次回再処理事業及び廃棄物管理事業変更許可申請に係る確認事項について

次回再処理事業及び廃棄物管理事業の変更許可申請にあたり、適合性確認等の観点で以下の事項について確認したい。

別図. 再処理施設の第2低レベル廃棄物貯蔵系の第1貯蔵系  
(既許可の事業変更許可申請書から抜粋及び一部加筆)

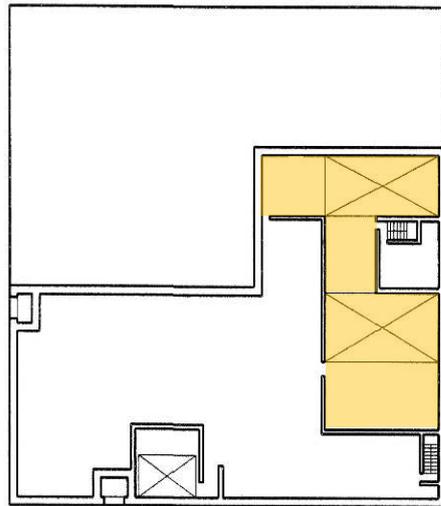
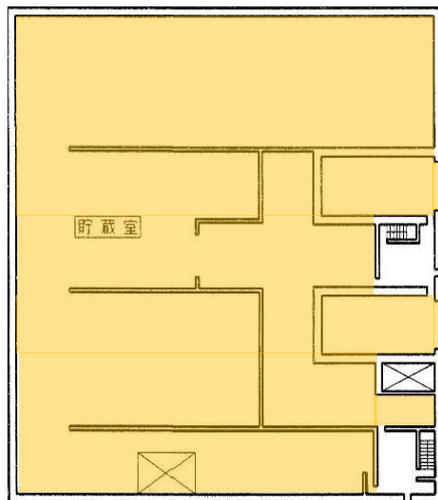
具体的には、廃棄物管理施設で発生する低レベル固体廃棄物を、再処理施設の第2低レベル廃棄物貯蔵系の第1貯蔵系で保管廃棄できるように共用を行う再処理事業及び廃棄物管理事業の変更許可申請を予定している(別図参照)。

当該の共用は、既に許可を受けているMOX燃料加工施設と再処理施設の低レベル固体廃棄物貯蔵設備との共用の考え方を踏襲し、以下の考え方に基づいて申請することを考えているが、問題ないか確認したい。

① 共用する設備は、廃棄物管理施設で発生する固体廃棄物の線源組成や発生数を踏まえた保管廃棄に必要となる貯蔵エリアとし、再処理施設の低レベル固体廃棄物貯蔵設備

の第2低レベル廃棄物貯蔵系の第1貯蔵系とする。第1貯蔵系に属する設備（貯蔵エリアの壁、床、天井）を共用の範囲として申請する。なお、第1貯蔵系は、使用済燃料の受入れ及び貯蔵に係る施設から発生する固体廃棄物を、再処理設備本体の運転開始に先立ち保管している。
